VILNIAUS RAJONO SAVIVALDYBĖS ADMINISTRACIJA
KELIŲ IR GATVIŲ ĮTRAUKIMO Į VILNIAUS RAJONO SAVIVALDYBĖS VIETINĖS
REIKŠMĖS KELIŲ IR GATVIŲ SĄRAŠĄ, KOMISIJOS

POSĖDŽIO PROTOKOLAS Nr. 4/2025

2025 m. lapkričio 10 d.

Kelio atkarpa nuo Laukų g. (Nr. VL8710), Kyviškių k., Šatrininkų sen., Vilniaus r. iki Naujoji g. (Nr. VL8709), Kyviškių k., Šatrininkų sen., Vilniaus r.

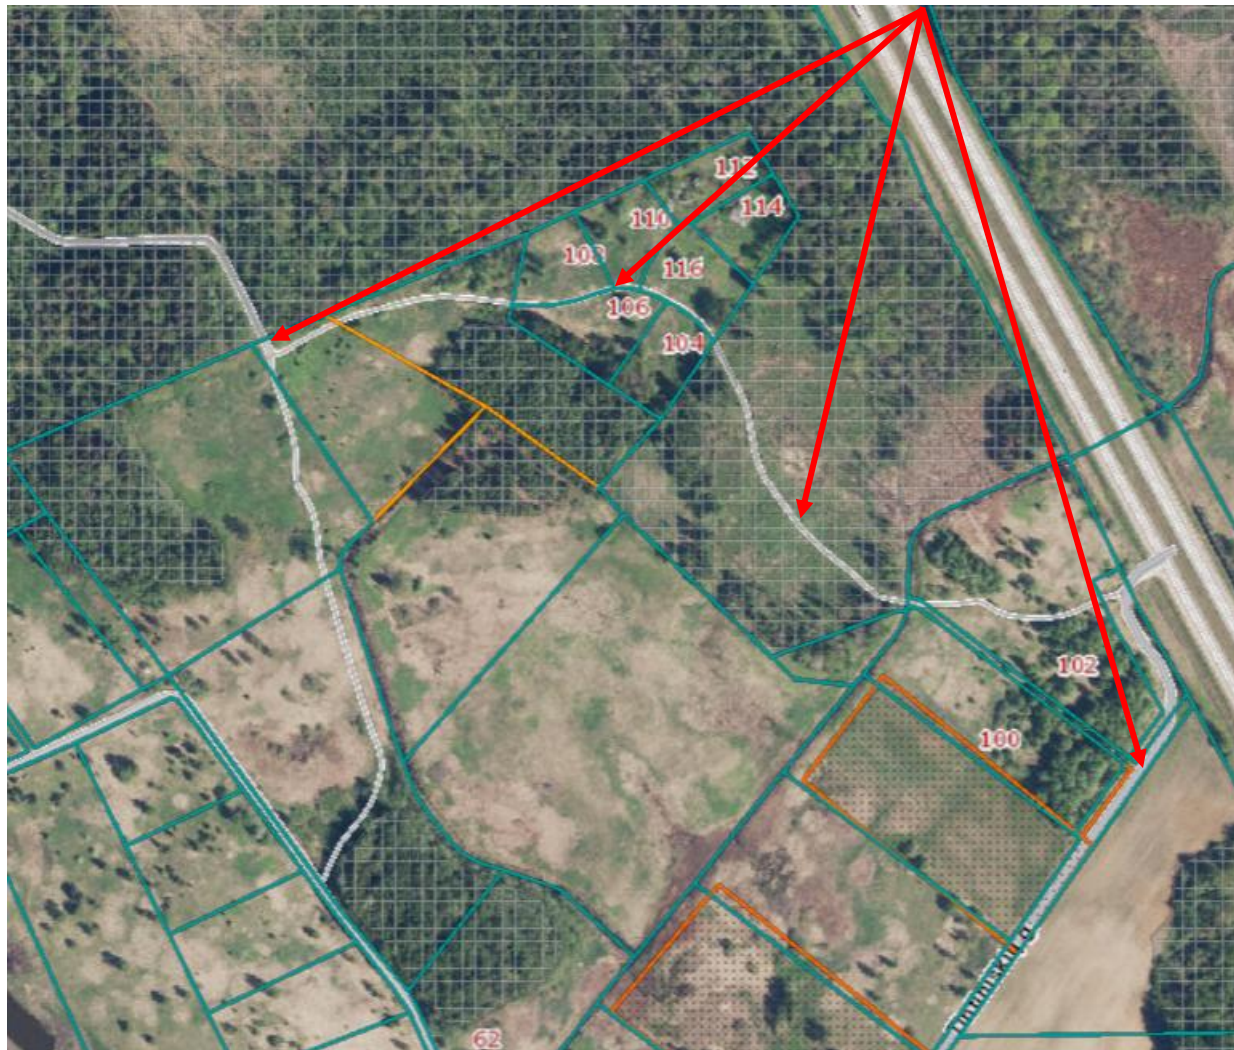
1.12.1. Kelio atkarpa nuo Laukų g. (Nr. VL8710), Kyviškių k., Šatrininkų sen., Vilniaus r. iki Naujoji g. (Nr. VL8709), Kyviškių k., Šatrininkų sen., Vilniaus r. – pritarta įtraukimui, suteikiant Nr. VL8772, Jungiamoji gatvė tarp Laukų g. (Nr. VL8710) ir Naujoji g. (Nr. VL8709), Kyviškių k., Šatrininkų sen., ilgis – 300 m; kategorija D – 12 m (Priedas Nr. 16).

Išvada: Pagal esamus kriterijus Komisija ~~pritaria~~/nepritaria (netinkamą variantą išbraukti), kad siūlomas Kelias būtų įtraukiamas į Sąrašą/~~išbraukiamas iš Sąrašo~~ (netinkamą variantą išbraukti).
